Informe Consolidado de Solicitud de Aclaraciones, Rectificaciones y/o Ampliaciones a la Declaración de Impacto Ambiental del Proyecto "Energética Solar El Membrillo"

Nombre del Titular : Energética Solar El Membrillo SpA.
Nombre del Representante Legal : Juan Pablo Cárcamo
Dirección : Augusto Leguía Norte #100, Of. 410, Las Condes

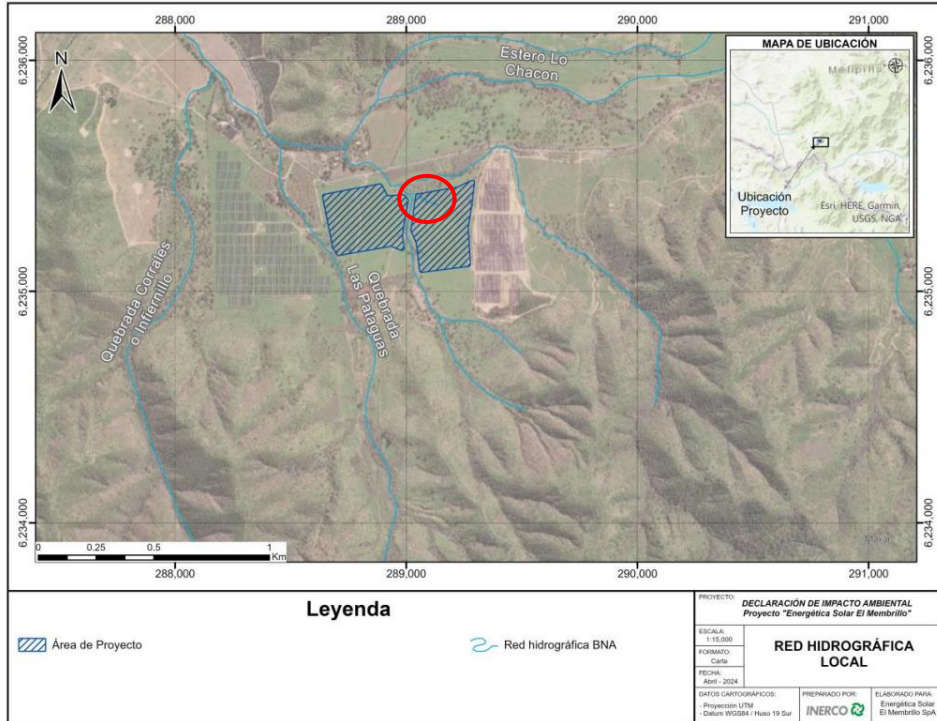
f) Detalle de cómo se realizará el atravesado de las canalizaciones entre el sector 1 y sector 2 del parque, obras civiles asociadas si se requieren, etc.
